### Seisukohtade väljastamine Piirilinna detailplaneeringu koostamiseks

Olete teavitanud meid Kõvakülas Piirilinna detailplaneeringu (katastritunnus 60002:003:0055, edaspidi *planeering*) algatamisest Mulgi Vallavolikogu 29. augusti 2023. a otsusega nr 135. Teatele oli lisatud planeeringu algatamise otsus ja KSH eelhinnang.

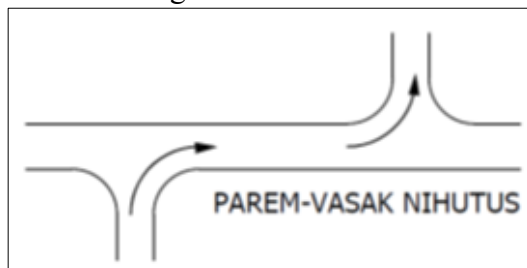
1. Riigiteelt juurdepääsu kavandamisel arvestada riigitee olemasolevate mahasõitude asukohtadega (riigitee km 0,143, km 0,207). Piirilinna kinnistu ristumiskoht kavandada nii, et tekiks nihutatud harudega ristmik (vt alloleval joonisel) Lilli tee 12//Lilli tee 12a kinnistu ristumiskohaga.

Nihutatud ristmiku puhul peab liituvate teede telgede omavaheline kaugus olema vähemalt 10 meetrit. Lähtudes eelnevast kavandada planeeringuala teenindav ristumiskoht riigitee km 0,153-0,197 (näidatud alloleval Maa-ameti kaardi väljavõttel).
